Vysvětlení zadávací dokumentace č. 12

Číslo veřejné zakázky: **P20V00000044**

Název veřejné zakázky: **Rekonstrukce Městské knihovny Frýdek-Místek, Hlavní 111**

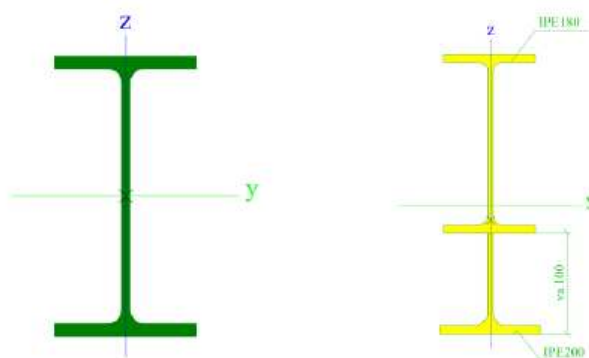
Je rozpor mezi Technickou zprávou architektonicko-stavebního řešení a statickým výpočtem ohledně zesílení stropních nosníků nad 3.NP, skladba S08.

Citace **nové** technické zprávy:

„Na spodní pásnici ocelových nosníků bude po jejich odhalení přivařen podélné půlený

profil IPE 250. Před navařením budou ocelové profily očištěny. Rozpon místnosti cca 6,0 m, délka příložek 4,5 m. Osová vzdálenost stávajících nosníků je dle STP 1,37 m.“

Schéma statického výpočtu:

Nosník „D“ : IPE 180 (ocel S235JR)

Zesílený nosník „D“ : IPE 180 + polovina IPE 200 (ocel S235JR)
 délka zesílení L = 4,50 m

Z uvedeného vyplývá, že pro statické posouzení se uvažuje s polovinou nosníku IPE 200, délka zesílení 4,5m.

V rozporu s tímto technická zpráva uvádí zesílení pomocí poloviny profilu IPE 250 a délka zesílení 4,5m.

Žádáme zadavatele o sjednocení hodnot a dále o úpravu hmotnosti dle skutečnosti v zadávacím soupisu prací, viz. položka č. 260 v listu D.1.1 Architektonicko stavební řešení.

- a) Nerozumíme výpočtu hmotnosti zesílení. Žádáme o jeho vysvětlení s odkazem, kterých místností se týká, včetně dodání výkresů pro OK.
- b) Upozorňujeme, že profil IPE 250 se nedodává. Při opravě textu nové technické zprávy a případného nového statického výpočtu žádáme o dodržení profilů, které se dají v rámci České republiky vyrobit a dodat.

V PD došlo k chybnému označení ocelového profilu zesílení stropu. Uchazeči nacení ocelový profil IPE 240. Ve VV byla upravena výměra položky č. 260, zohledňující použití profilu IPE 240. **Uchazeči nacení VV s názvem N19-164_exp 06_16_20 VV, který je přílohou tohoto vysvětlení.**

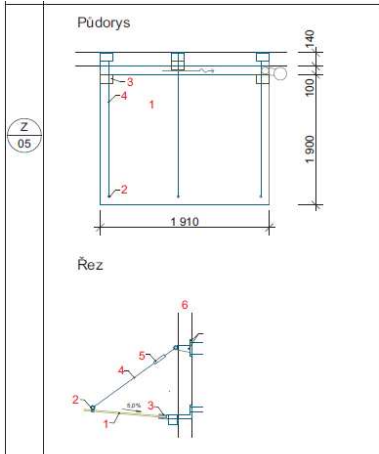
Ve výkazu výměr – VV_UT_PLYN_09_06_20_zpusobile_vydaje - je tato položka:

1	970041060R00	Vrtání jádrové do prostého betonu do D 60 mm	m	2,00	1 000,00
---	--------------	--	---	------	----------

Jedná se o tzv. řízenou cenu? V případě, že tomu tak není, žádáme o potvrzení, že si každý dodavatel může tuto položku ocenit dle svých zvyklostí.

Jedná se o chybu zpracování VV. **Uchazeči nacení opravený VV s názvem VV_UT_PLYN_06_16_20_zpusobile_vydaje dle svých možností, který je přílohou tohoto vysvětlení.**
